Mission régionale d'autorité environnementale  
Provence-Alpes-Côte d'Azur

**Avis de la Mission Régionale  
d'Autorité environnementale  
Provence-Alpes-Côte d'Azur  
sur le projet de confortement de l'endiguement rive  
droite de la Durance à Avignon (84)**

n° MRAe – 2020APPACA57

Figure 2: Périmètre du projet global d'entretien - Source : dossier d'exécution, mars 2020.

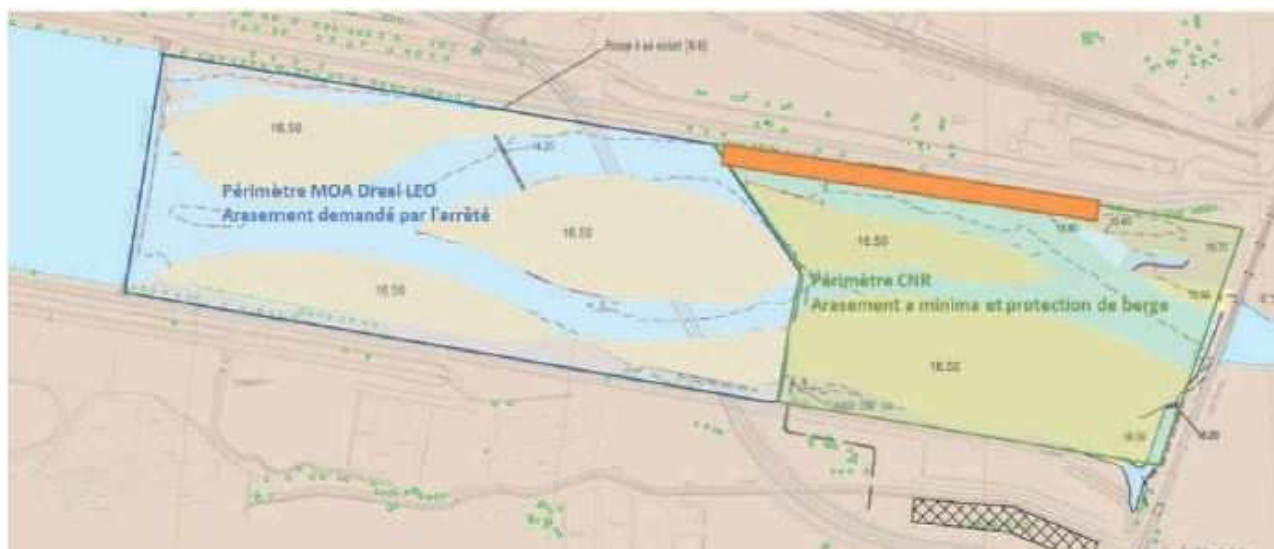
Pour la MRAe, le projet de confortement de l'endiguement fait partie intégrante du projet global d'entretien de la Durance entre le seuil de la Courtine et le viaduc SNCF. En effet les travaux de dragage visant à maintenir la section hydraulique et le projet de confortement de la digue sont étroitement liés : la construction des épis implique de compenser la perte de section hydraulique par élargissement des bras rive droite et rive gauche et création du bras central, et réciproquement, l'épi amont permet de rediriger les flux vers le nouveau bras, participant ainsi à la fois à la réduction du phénomène d'incision du bras rive droite et à la pérennité du nouveau bras. Le projet global a d'ailleurs fait l'objet d'une étude naturaliste réalisée entre 2016 et 2018, dont est

Cette approche globale est appréhendée dans le dossier uniquement au titre des effets cumulés. Cette analyse se limite d'ailleurs au volet naturel, alors que l'ensemble des thématiques environnementales méritent d'être évaluées globalement (gestion des déchets, nuisances sonores et pollution de l'air en phase chantier, émissions de gaz à effet de serre, effets sur les usages, paysage...).

***La MRAe recommande de considérer les opérations d'entretien de la Durance, entre le seuil de la Courtine et le viaduc SNCF, comme un seul projet et d'apprécier à cette échelle les incidences sur l'ensemble des thématiques environnementales.***

Figure 6: Localisation des zones de travaux et de dépôt - Source : étude d'impact, 2020

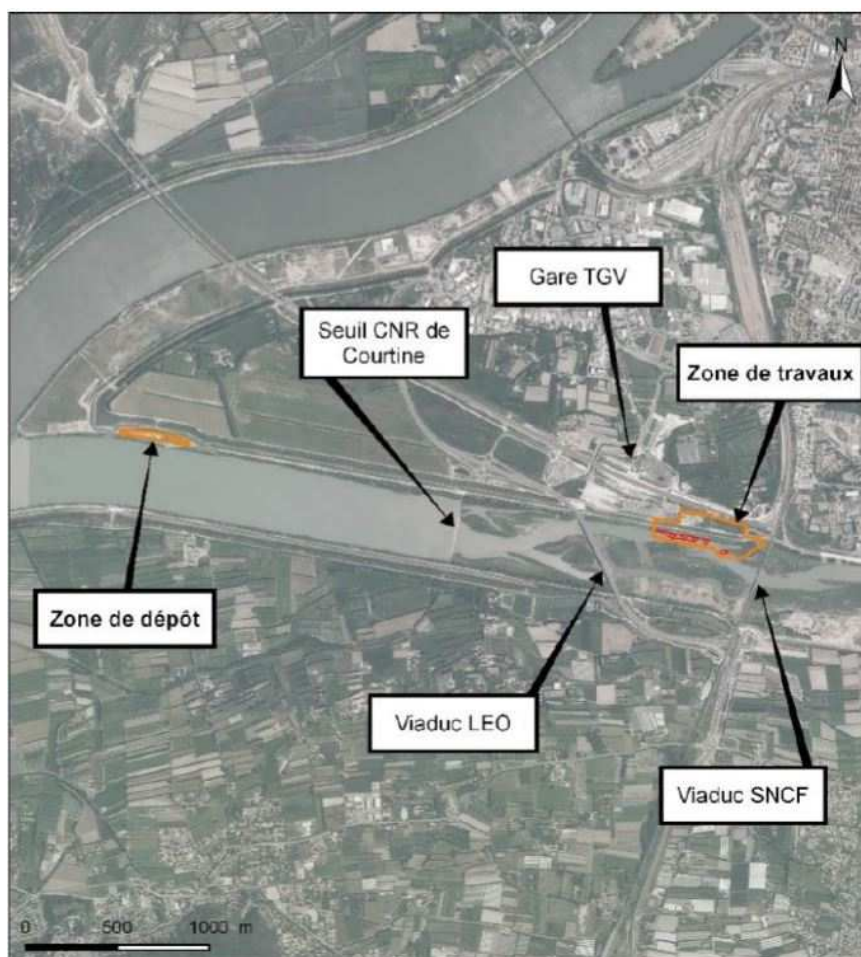
Par ailleurs, le dossier précise que les installations de chantier se situent dans la zone rouge quadrillée définie dans le porter-à-connaissance du 16 novembre 2017, correspondant à la bande de sécurité réglementaire en arrière des digues<sup>11</sup>. L'étude d'impact indique toutefois que « *la digue étant considérée insubmersible, la zone d'installation de chantier ne sera pas concernée par ce risque. Seules les phases opératoires en berge présentent une sensibilité face au risque inondation* ». Cette interprétation ne semble pas cohérente avec le principe même des bandes de protection.

La mesure de réduction R12 prévoit qu'une procédure de mise en sécurité devra être définie par l'entreprise en charge des travaux et validée par la CNR. Il n'est pas précisé si cette mesure s'applique également à la zone d'installation de chantier.

***La MRAe recommande au maître d'ouvrage de préciser les dispositions prévues pour évacuer les installations de chantier en cas de risque d'inondation pouvant présenter un danger de rupture de la digue.***
